Aqua Lung

TECHNICAL BULLETIN

Feb 1, 2013 No. 38

Тема: Изменения в установке фильтров регуляторов Aqua Lung производства 2013 г. и далее.

Схема 1.

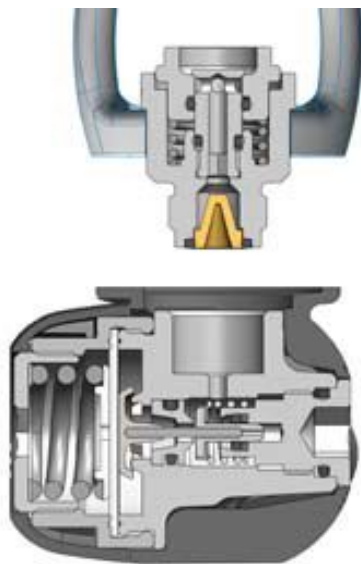
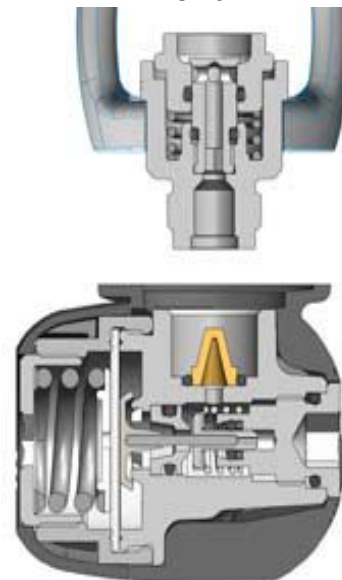
Причины изменений: с целью предотвращения конфликтов в области патентной политики, Aqua Lung сделал незначительные изменения в конструкции установки фильтров первой ступени в большинстве моделей регуляторов.

До настоящего времени фильтр устанавливался следующим образом – **схема 1**.

В измененном виде фильтр будет установлен в корпус первой ступени – **схема 2**.

Схема 3.

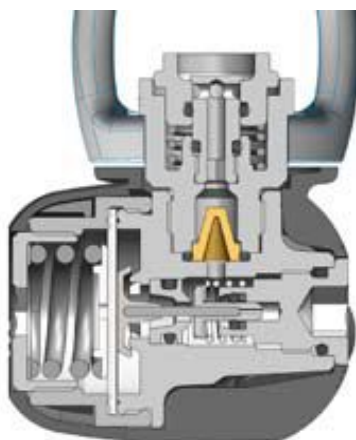
После окончательной сборки, фильтр находится на прежнем месте - **схема 3**.

Таким образом, эти незначительные изменения никак не повлияли на технические характеристики и внешний вид регуляторов.
